**Modulo per la presentazione delle osservazioni per i piani/programmi/progetti sottoposti a procedimenti di valutazione ambientale di competenza statale**

ID: Codice procedura (ID\_VIP/ID\_MATTM):10844

Impianto per la produzione di energia elettrica da fonte eolica, costituito da 6 aerogeneratori della potenza complessiva di 37,2 MW, un sistema di accumulo da 25 MW e relative opere connesse in località "Rempillo" nel comune di Pitigliano (GR).

# TESTO DELLE OSSERVAZIONI

Immagine n. 5 Intervisibilità degli impianti eolici della provincia di Viterbo anche in quella di Grosseto, in particolare nel pitiglianese.

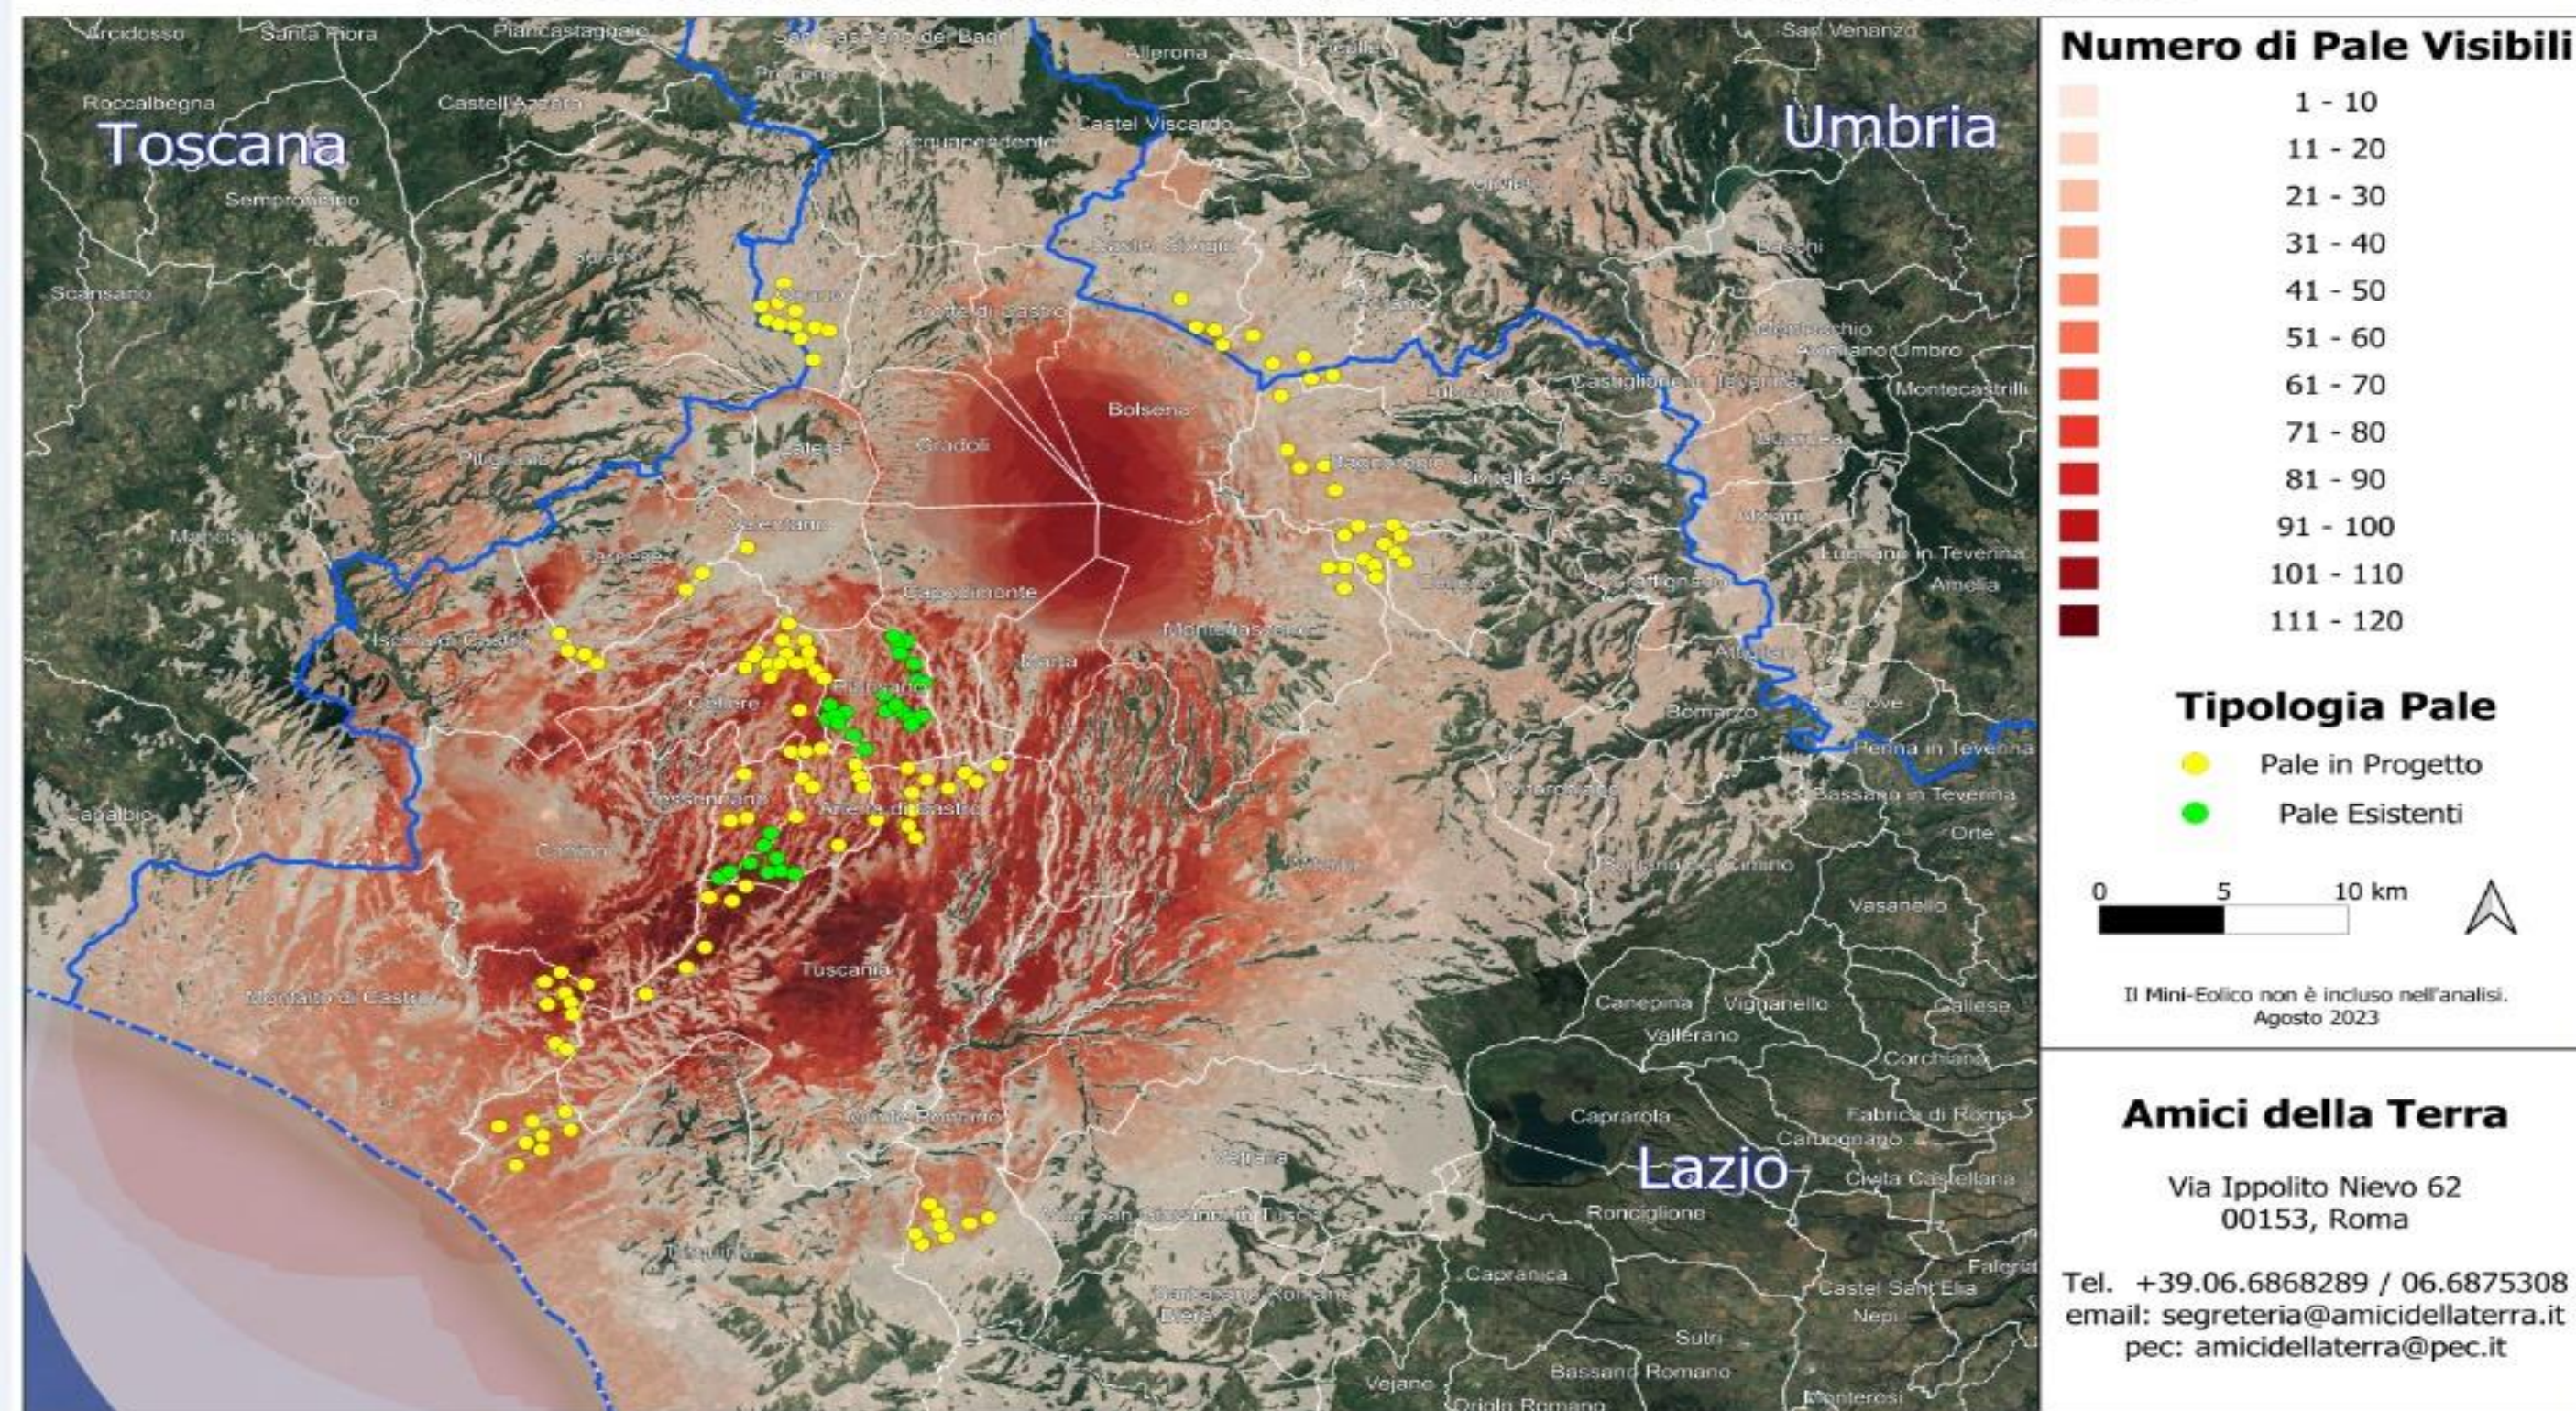
Quindi anche la Regione come Ente deputato dalla normativa nazionale a legiferare sulle aree idonee e non idonee si è espressa riguardo al fatto che abbia assolto ai doveri e alle quote stabilite dal PNIEC e in ambito regionale la provincia di Viterbo è stata quella con il più alto tasso di impianti FER tra tutte e quindi ormai satura ed il cumulo degli impianti FER installati, autorizzati e in progetto rappresenta una elevata criticità per la sostenibilità ambientale di ulteriori eventuali iniziative. L'impianto eolico " Rempillo" pur essendo "esterno al confine provinciale e regionale ma nelle sue immediate vicinanze ( a soli 100 metri i primi due aerogeneratori) oltre ad impattare sul territorio e sulle economie di tre Comuni del Lazio ( Farnese, Valentano e Latera) si trova nelle fasce di rispetto dei Beni di notevole interesse pubblico come si è evidenziate nelle Osservazioni nn. 1 e 2 e crea anche degli impatti negativi anche sui beni naturalistici come verrà dettagliato nell'Osservazione n. 4. Inoltre andrebbe a sommarsi al già enorme cumulo di impianti eolici e fotovoltaici e geotermici che già creano una elevata criticità ambientale nella provincia di Viterbo e interferiscono anche con il territorio toscano come si può vedere dalle immagini nn. 4 e 5 dell'Allegato n. 1.
